# 日立マイクロコンピュータ技術情報

題 目	SH7055F ハードウェアマニュアル 電源投入・切断タイミング AC 特性追加		発行番号		TN-SH7-219A	
			分 類	1. 仕様変更 ②. <b>ドキュメント訂正追加等</b> 3. 使用上の注意事項		
適 用 製 品	HD64F7055 HD64F7055R	対象ロット等	関連資料	SH7055F-ZTAT ハードウェア マニュアル	Rev.	有効期限
		全ロット			第3版	永年

SH7055F ハードウェアマニュアルの「25.3 AC 特性」に電源投入・切断タイミングの項目を追加します。

図 25.1 電源投入・切断タイミング

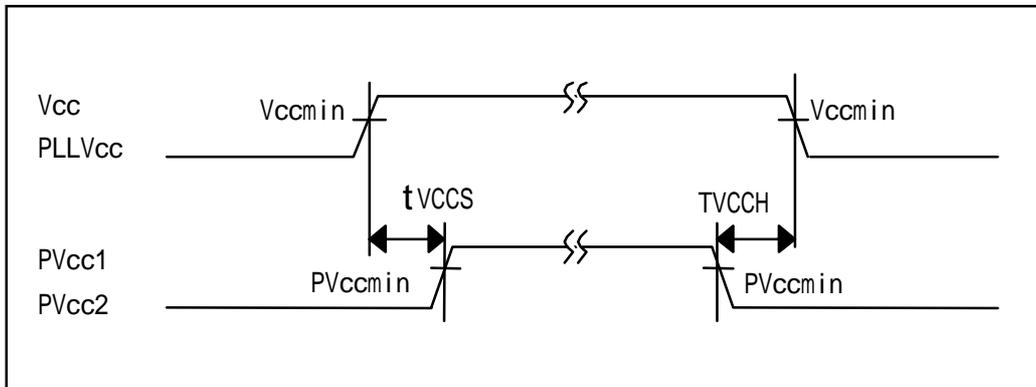
P.878 「25.3 AC 特性」に下記を追加する。  
 以降の AC 特性の項目について、ずれた章、図、表の番号を訂正する。

## 25.3.1 電源投入・切断タイミング

項目	記号	min	max	単位	参照図
Vcc 先行投入時間	t <sub>VCCS</sub>	0		ms	図 25.1
PVcc 切断時 Vcc ホールド時間	t <sub>VCCH</sub>	0		ms
